# **STÖNG Í ÞJÓRSÁRDAL**

HUGMYNDASAMKEPPNI  
DÓMNEFNDARÁLIT  
NÓVEMBER 2012

## SAMKEPPNISTILLÖGUR - UMSAGNIR DÓMNEFNDAR

Tillaga númer 6, auðkenni 33975

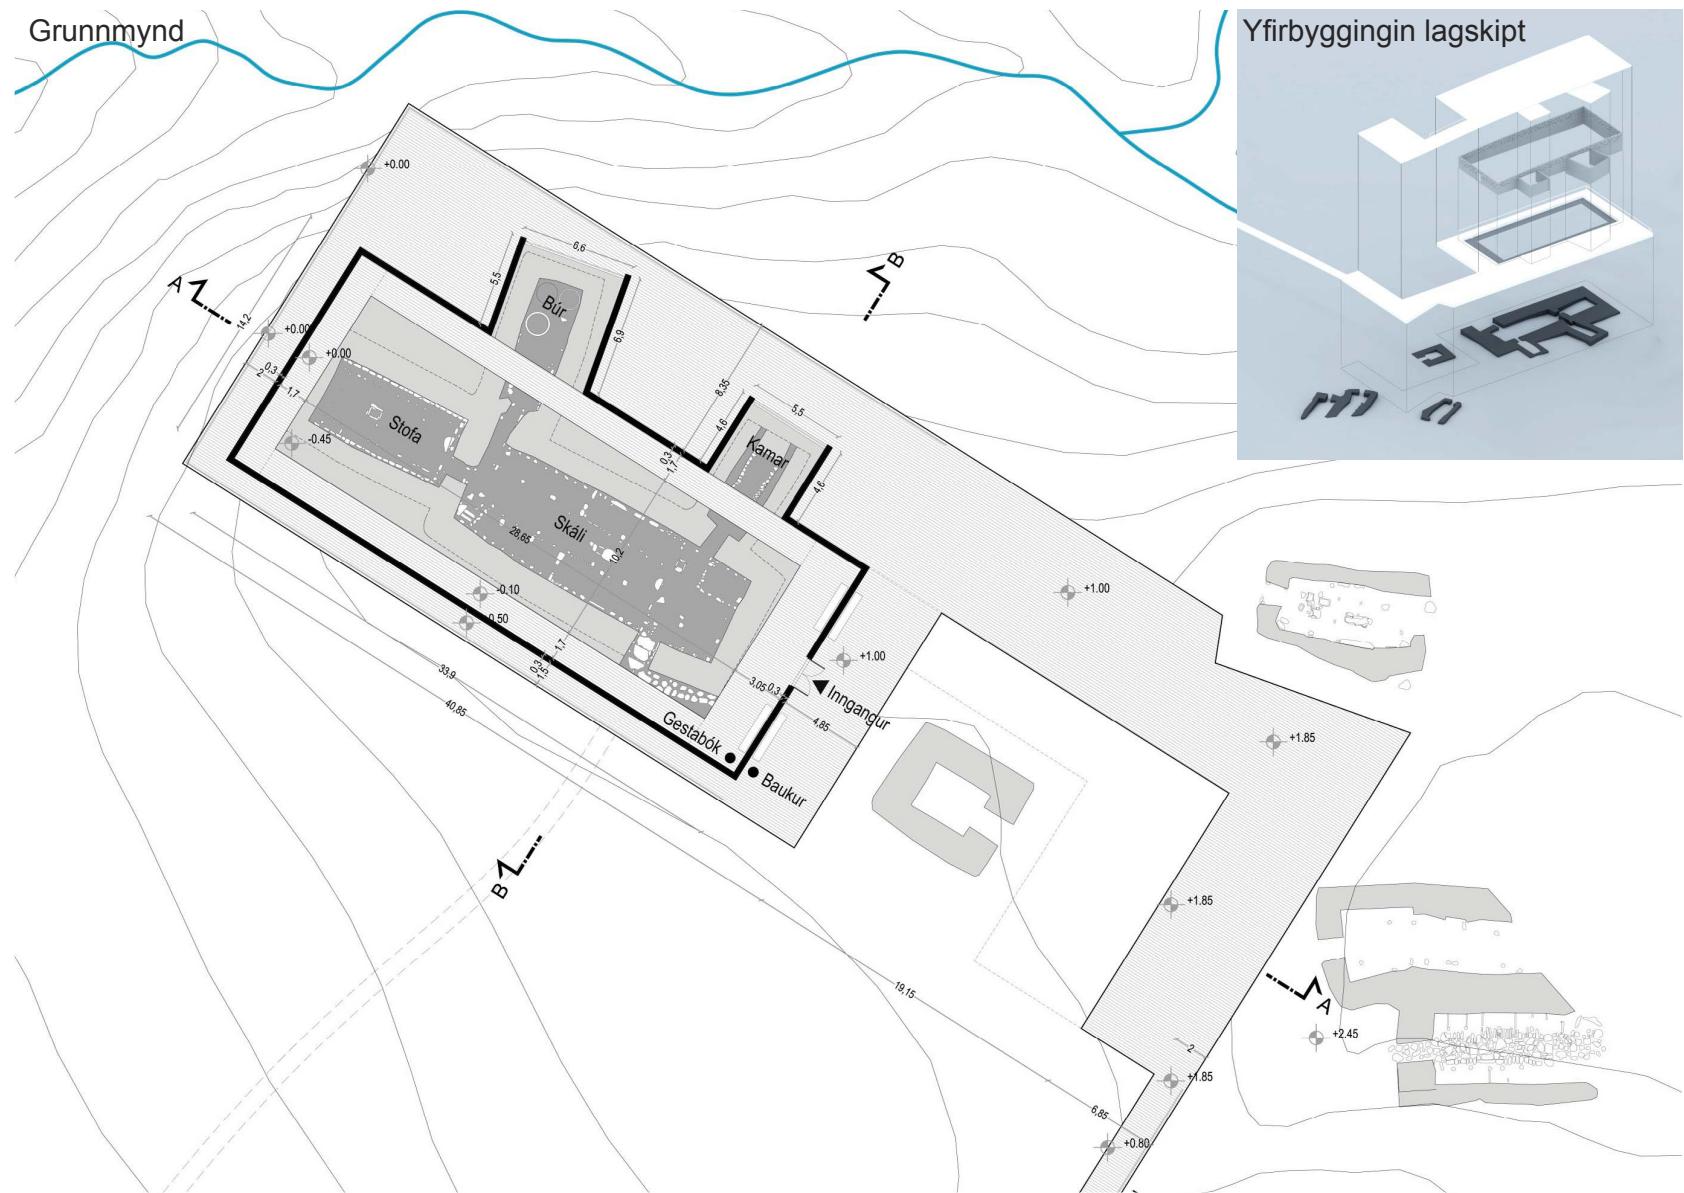
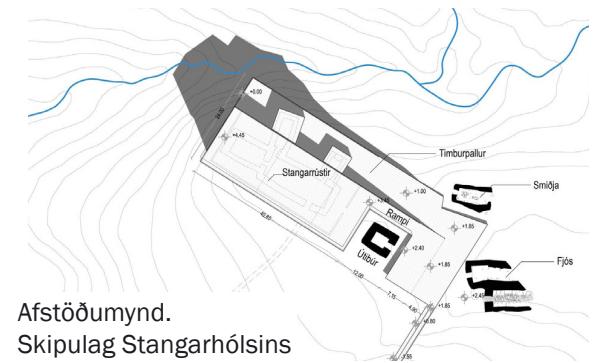
Fínlega og mikið unnin tillaga sem einkennist af einni sterkri og skýrri hugmynd sem gengur heil í gegnum svæðið og myndar samfellda heild göngustíga, útsýnispalla og yfirbyggingar.

Nýjum bílastæðum er komið fyrir á látlausan hátt við núverandi bílavað. Þaðan liggur beinn göngustígur, um nýja göngubrú, sem er vel aðlöguð landi að bæjarhólnum á formrænt sterkan hátt. Á gönguleiðinni miðri er komið fyrir áningarstað en salernisaðstaða er við bílastæði. Um leið og bessari aðalaðkomuleið er bætt við er eldri gönguleiðum haldið þannig að til verður vel virkt göngustígakerfi með möguleikum á hringumferð, en betur þarf að huga að aðgengismálum.

Á bæjarhólnum sjálfum myndar einn samfelldur timburpallur umgjörð utan um fornminjarnar. Form hans er sjálfstætt og ótengt formum rústanna. Pallurinn leggst að minni rústunum á svæðinu og er svo teygður yfir bæjarrústina og myndar þannig þak yfir henni sem um leið er útsýnispallur. Þaðan blasir útsýnið yfir dalinn við og tengir staðinn jafnframt við aðra forna staði. Þannig er hugmyndin í senn sterk og sveigjanleg og virkar jafnt fyrir rústirnar hvort sem þær eru yfirbyggðar eða ekki. Hugmyndina er auðvelt að þróa áfram og þannig mætti t.a.m. hugsa sér að pallurinn teygði sig yfir fleiri rústir á svæðinu.

Hugmyndir um innri heim byggingarinnar eru góðar en vel mætti hugsa sér að ná tilætluðum anda og áhrifum á einfaldari og fínlegri hátt en með steinveggjum. Þannig mætti hugsa sér að léttari veggir undirstrikuð pallinn enn frekar í ásýnd byggingarinnar.

Tillagan er afgerandi og sterk en hefur um leið látlauast yfirbragð og gefur góð fyrirheit um heilsteypta umgjörð um hinrar merku minjar að Stöng.

Tillaga 5, Auðkenni 28912

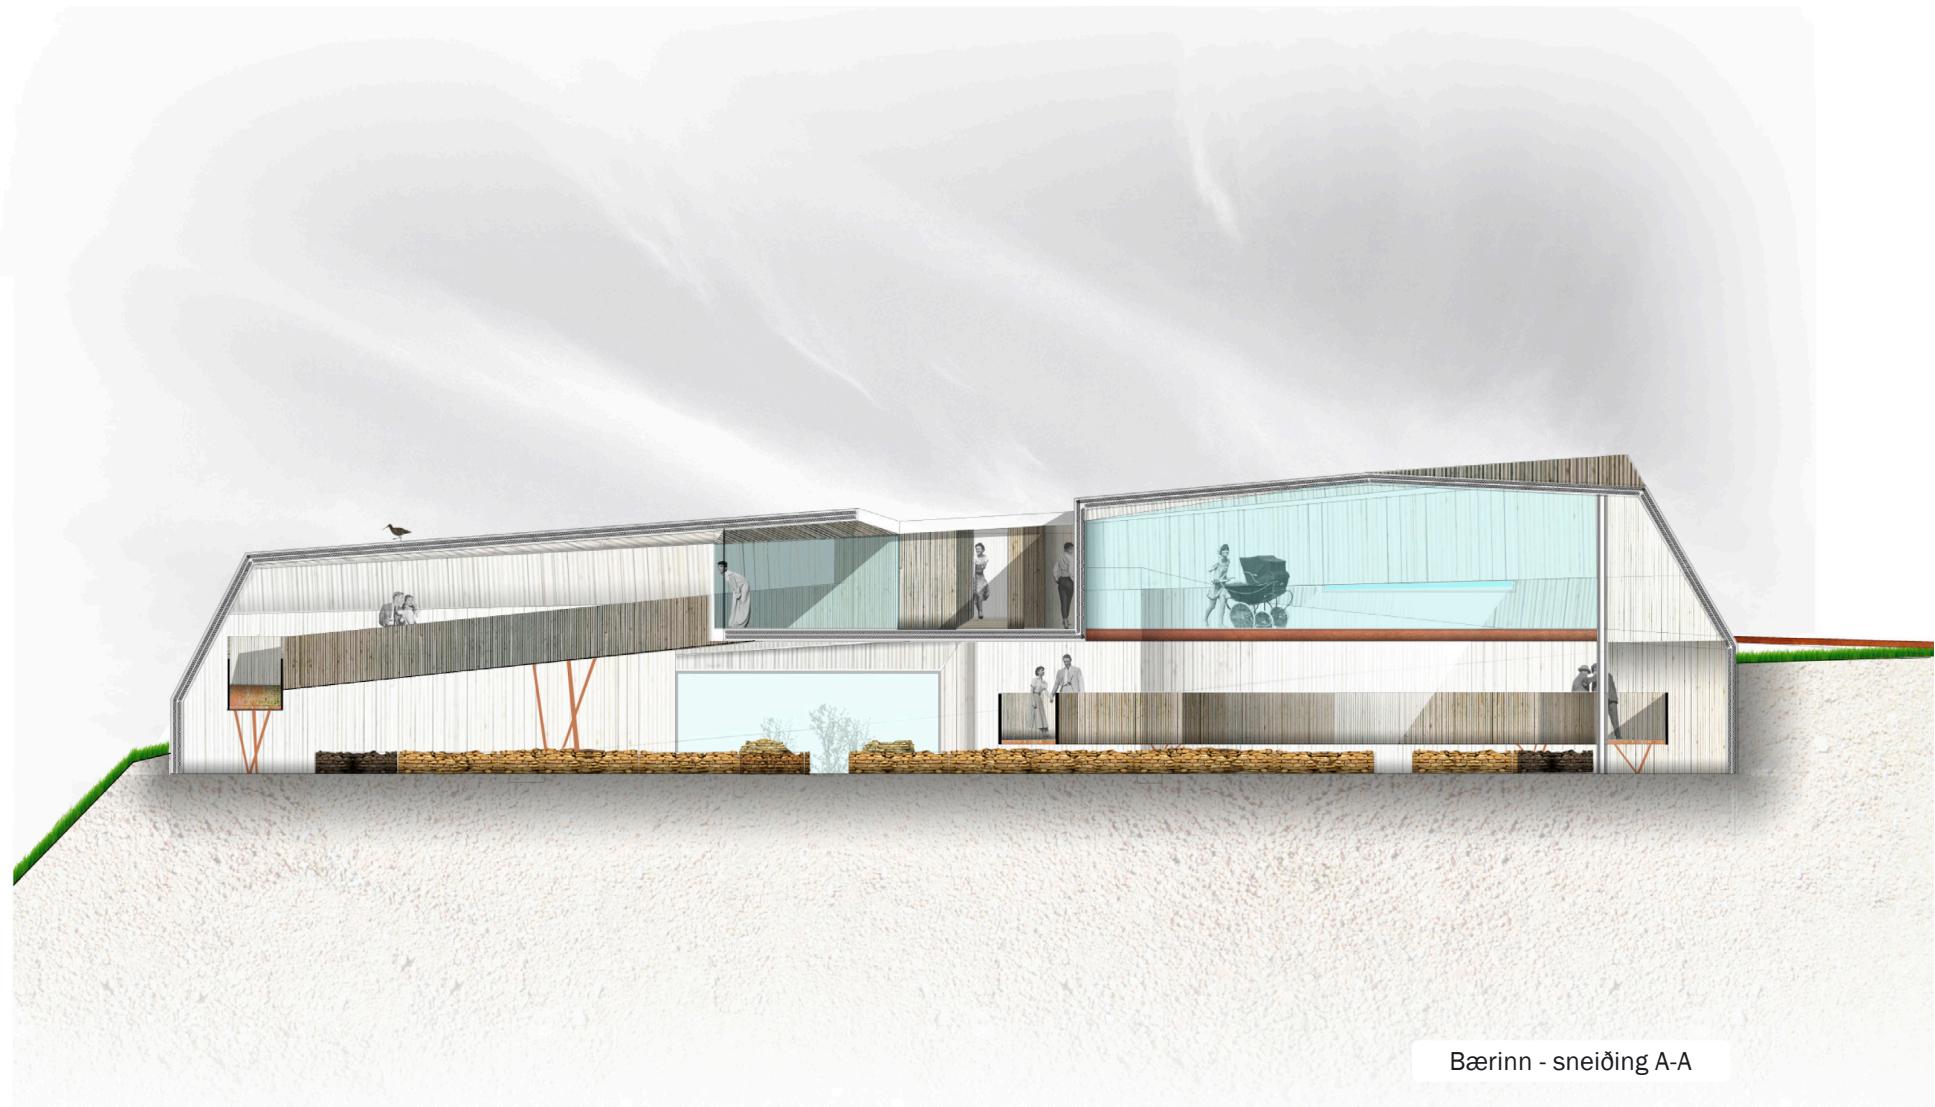
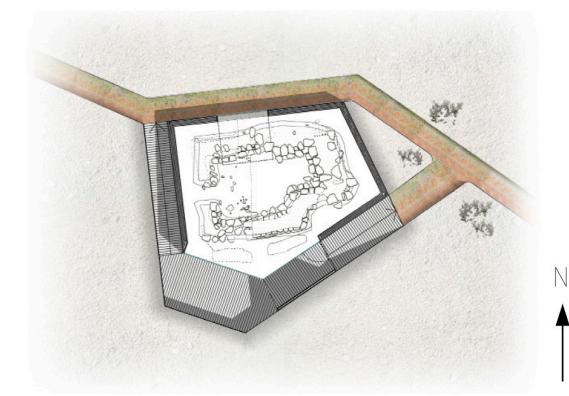
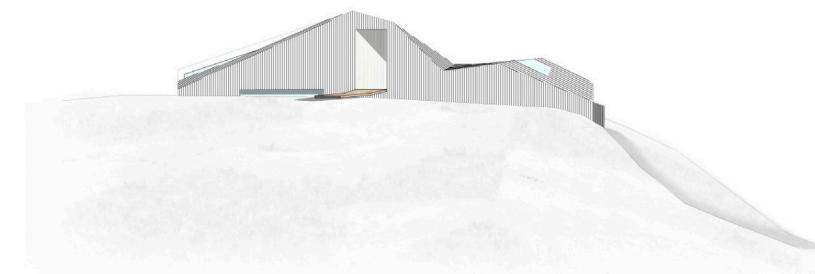
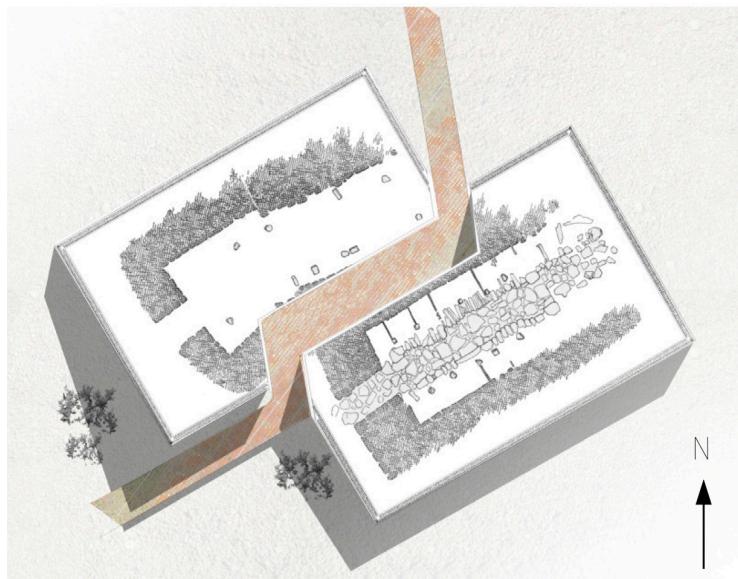
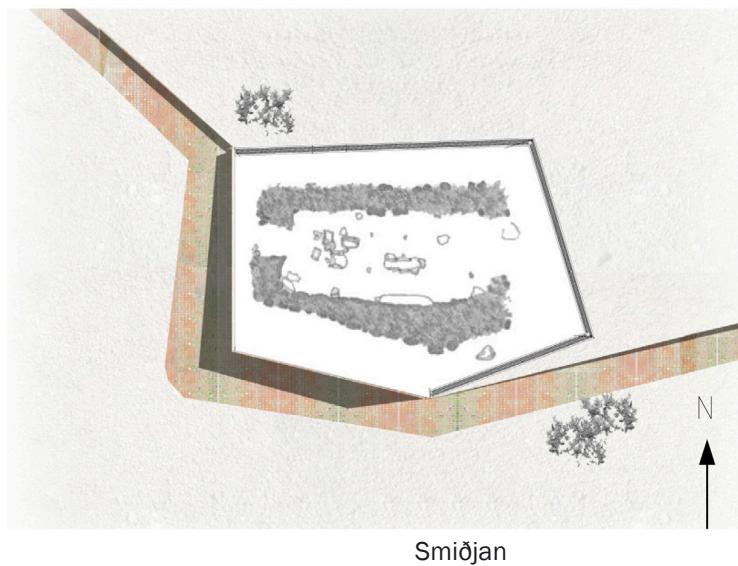
Mikið unnin tillaga sem einkennist af margbreytilegum en skyldum formum yfirbygginga og ákveðinni nálgun við útfærslu á leið gesta um svæðið.

Aðkoma að svæðinu er frá þeim stað sem hún er nú, en nýrri brú komið fyrir, sem auðveldara er að fara um. Nálægt brúnni er salernisaðstaða sem er frumleg og skemmtileg þannig að ... „heimsókn á snyrtunga verði upplifun á sama hátt og heimsókn í aðrar byggingar á hólnum“ eins og segir í greinargerð. Áningarástaður er við göngustíg, hinu megin árinnar. Aðkoma að bæjarrústunum sjálfum er færð eilítið neðar í hólinn þannig að gengið er um einskonar göng inn í bjart rými yfirbyggingarinnar. Leiðin liggar um yfirbygginguna á brúm og skábrautum í gegnum bygginguna og út á austurhlið hennar og þaðan um hinar rústirnar. Þetta stígakerfi sem hringferð er áhugavert en mætti einfalda, í virkni (þ.m.t. aðgengismál), efnisvali og umfangi.

Byggingarnar teygja sig yfir allar rústirnar þaðan sem grunnform þeirra kemur en á sama tíma leitast þær við að hafa sína sjálfstæðu rödd. Þetta tekst í grunninn þannig að um áhugaverða formmyndun verður að ræða, sem þó þyrfti að þróa frekar, sér í lagi í yfirbyggingu bæjarústar og fjóss. Byggingarnar eru allar léttar og klæddar veðruðu lerki, sem hæfir þeim vel.

Tillaga 1, Auðkenni 14894

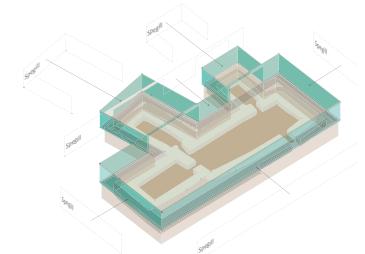
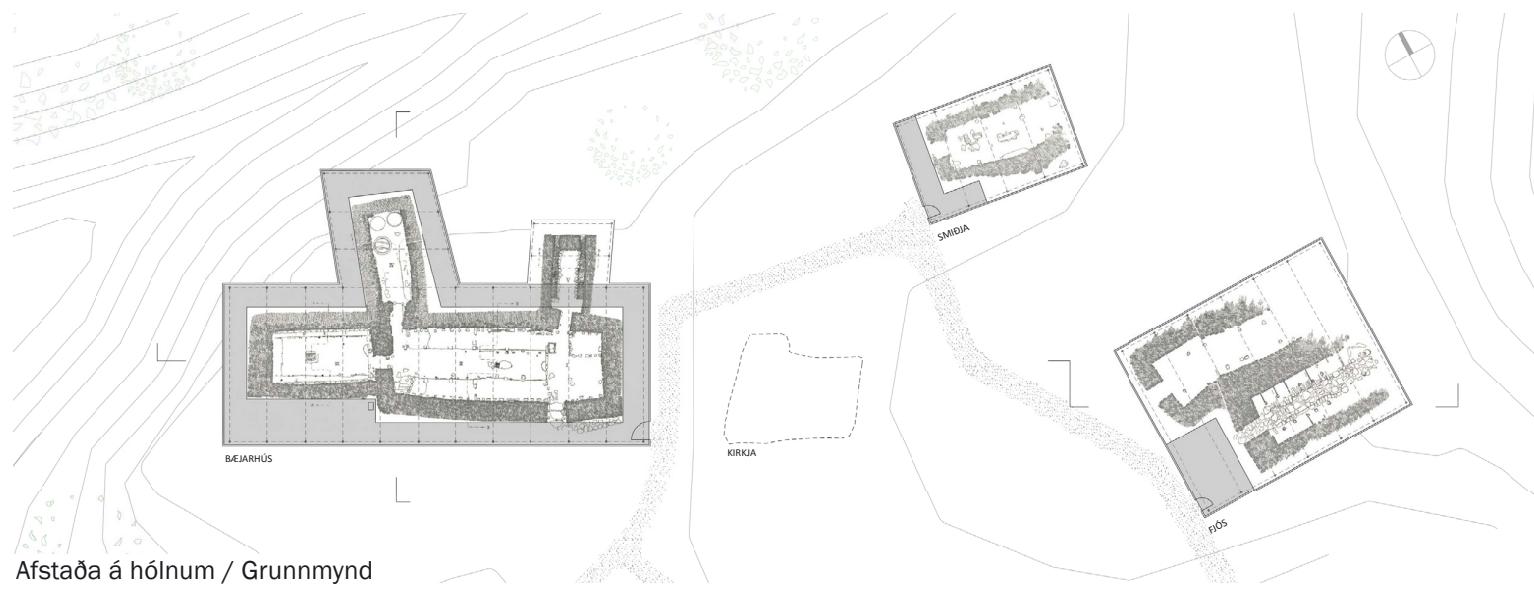
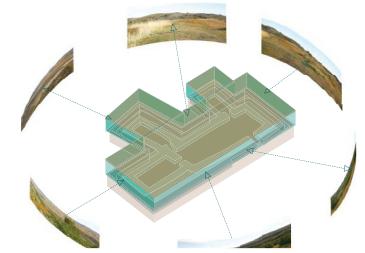
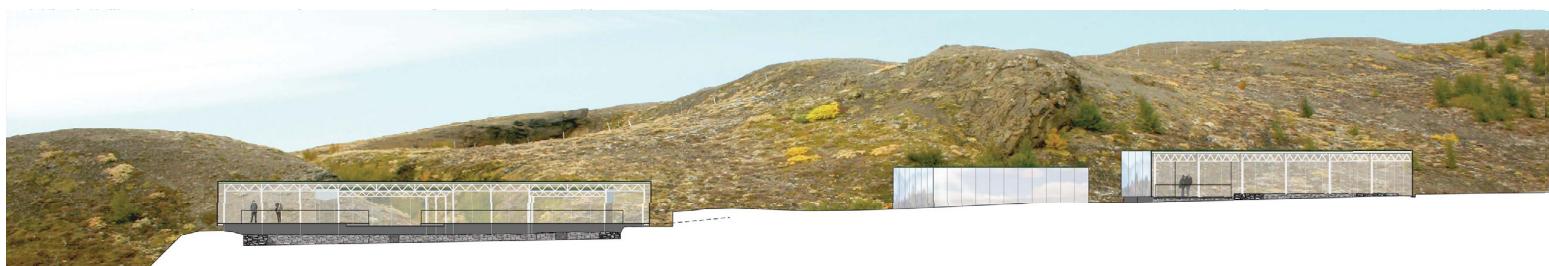
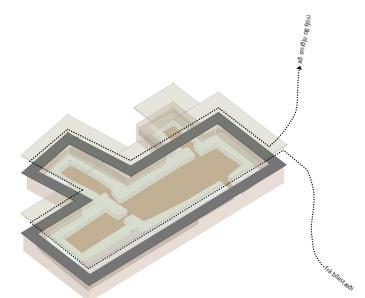
Fáguð og djörf tillaga sem einkennist af fínlegum glerbyggingum sem eru sem „táknumynd af skríni utan um dýrgripi sem vel eru varðveittir. Byggingarnar eru einfaldar en um leið afgerandi í endurskapaðri ásýnd staðarins.

Gert er ráð fyrir að bílastæði verði á þeim stað sem það er í dag en þaðan verði tvær leiðir að rústunum sem gefur möguleika á hringumferð, sem er kostur. Gert er ráð fyrir nýrri „rimlabrú“ á bílavaði, sem gæti veri áhugaverð lausn á viðkvæmum stöðum. Aðkoman er lágstemmd og næргætin. Vel er hugað að aðgengismálum en staðsetning bílastæða ásamt akvegi fyrir hreyfihamlaða, utan í bæjarrólnum er ekki sannfærandi.

Tillagan gerir ráð fyrir að byggt sé yfir bæjarrúst, smiðju og fjós með einföldum glerbyggingum, undir torfþökum sem eru eins og svörður sem lyft hefur verið af fornminjunum. Form bygginganna er í grunninn einfalt eins og sýnt er í smiðju og fjósi en formið er hins vegar ekki eins skýrt í yfirbyggingu bæjarrústar þar sem útbyggingar yfir búri og kamar eru ekki sannfærandi. Gegnsær glejhúpurinn gerir upplifunina á fornminjunum og staðnum, í þróngu og víðu samhengi, mjög áhugaverða, þar sem hægt er að vera í beinu sambandi við rústirnar og umhverfi þeirra um leið. Hugmyndir höfunda um spegilmyndir umhverfisins í byggingunum eru athyglisverðar. Hins vegar er gagnsæi og speglun aðeins tryggð með hreinu gleri og því gæti lausnin kallað á talsvert viðhald.

## Tillaga 2

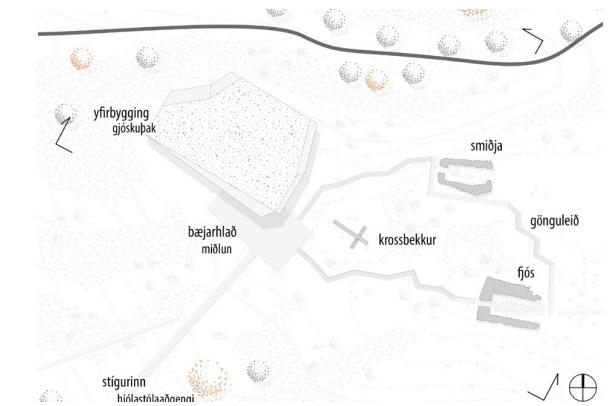
Tillagan gerir ráð fyrir að einungis sé byggt yfir stærstu rústina en gert er ráð fyrir að ... „náttúran taki yfir rústir smiðju og fjóss með tíð og tíma“ eins og fram kemur í texta en göngustígar eru lagðir að og um þær. Gerð er áhugaverð tilraun til að gefa yfirbygggingunni sitt eigið form sem aðgreinir sig frá formi rústarinnar. Hugmyndir um efnisval eru ágætar en gjóskubakinn trefjadúkur á þaki er ekki sannfærandi.

Aðkoma er í meginatriðum óbreytt frá því sem nú er og er gert ráð fyrir að hreinlætisaðstaða verði Stangar megin Rauðár ásamt dvalarsvæði. Staðsetning bæjarhlaðs orkar tvímaelis og dregur úr vægi smiðju og fjóss á staðnum.

## Tillaga 3

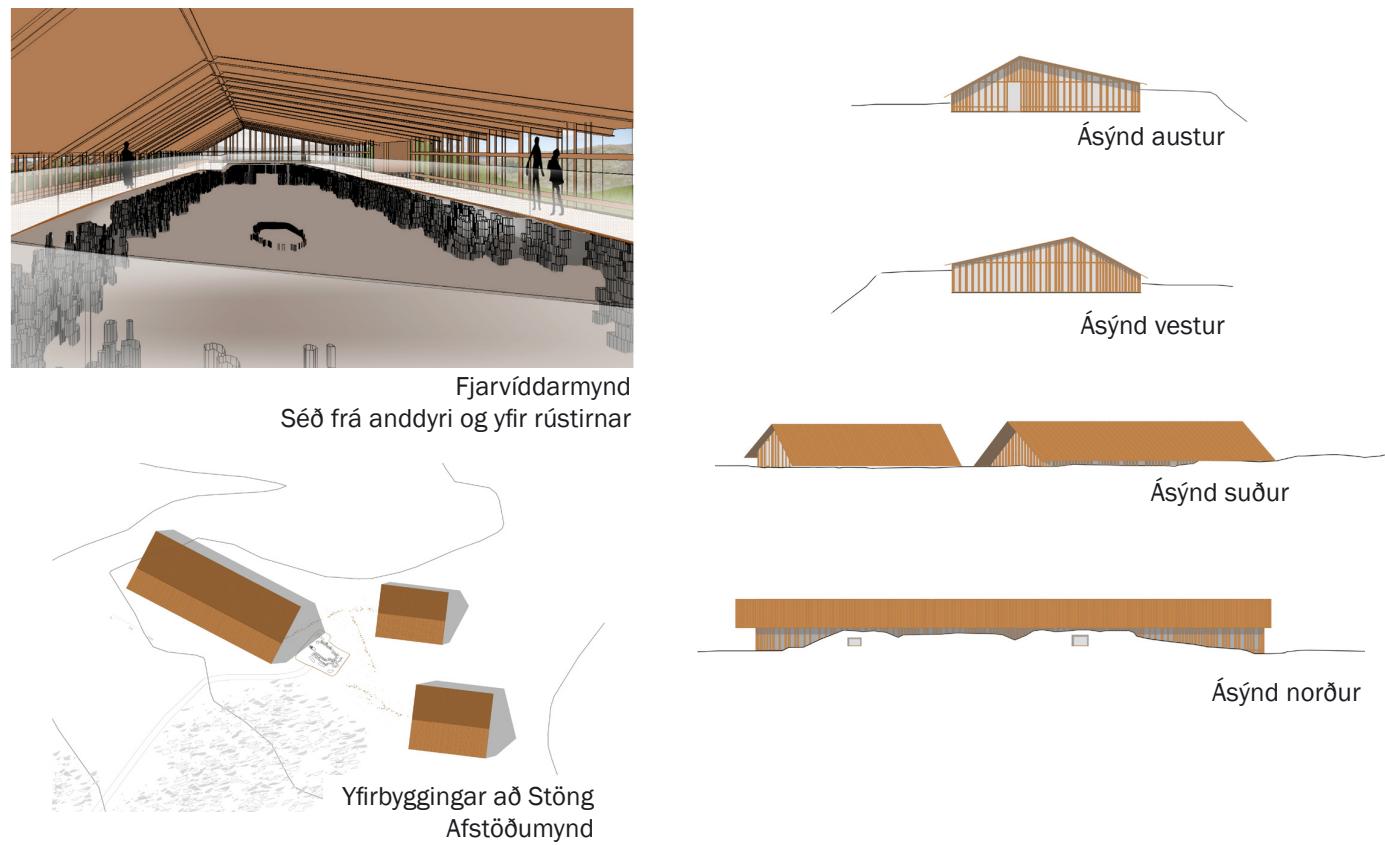
Hugmyndir um aðkomu og staðsetningu þjónustuhúss allt frá bílastæði að bæjarhólnum eru ekki sannfærandi en samkomustaður yfir rústum kirkju orkar tvímælis. Tengingar gönguleiða við næsta umhverfi koma ekki fram.

Tillagan gerir ráð fyrir að byggt sé á sama hátt yfir allar rústirnar á bæjarhólnum. Form þeirra er einfalt og skýrt og helst í hendur við efnisvalið. Byggingar yfir rústum smiðju og fjóss virka ágætlega en talsvert minna sannfærandi yfir bæjarrústinni sjálfri. Þar virkar hið einfalda form illa og yfirbygging yfir útbyggingum er ómarkviss auc þess sem þar gætir misräemis í fram settum gögnum.
